**MIEJSKI ZAKŁAD KOMUNIKACYJNY**  
Spółka z o.o.  
ul. Luboszycka 19, skr. poczt. 296  
45-215 OPOLE  
tel. (77) 402 31 00  
NIP 754-24-90-122; REGON 531313469

ZO.2521-2/2025

Dotyczy: Postępowania o udzielenie zamówienia publicznego na zakup autobusów elektrycznych wraz z niezbędną infrastrukturą do ich obsługi – etap II.

### Odpowiedzi na pytania

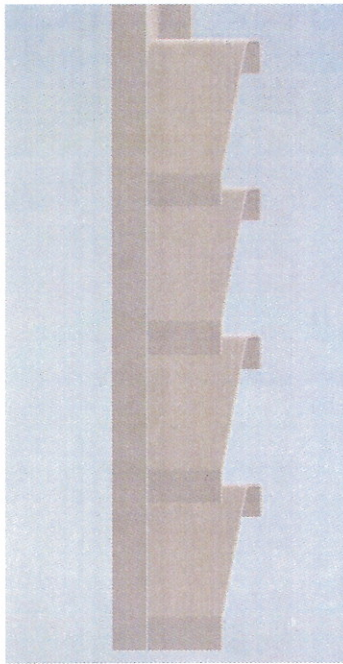
W załączniku przesyłam prototyp panelu ogrodzeniowego do akceptacji. Ściana z panelem miałaby 2m wysokości, od dołu 20 cm przerwy, a od góry 30 cm przerwy, aby zachować przepływ powietrza. Panele zachodziły by na siebie, jak w rysunku. Szerokość panela to 3m, czyli dwie takie ściany na stronę by przychodziły. Chcę również dopytać o ilość ścian zabudowanych, dwie czy trzy? Czy wiatła ma być wykonana ze spadkiem, aby woda mogła spływać swobodnie?

Odpowiedź: Zamawiający dopuści rozwiązanie przedstawione na rysunku załączonym do pytania (rys. powyżej). Zamawiający informuje, że ściany zabudowane panelami wskazane zostały na rysunku zamieszczonym w SWZ (rys. poniżej zabudowa ścian zaznaczona na żółto). Dach wiat powinien być wykonany ze spadkiem w kierunku północnym (tj. przeciwny do wjazdu).
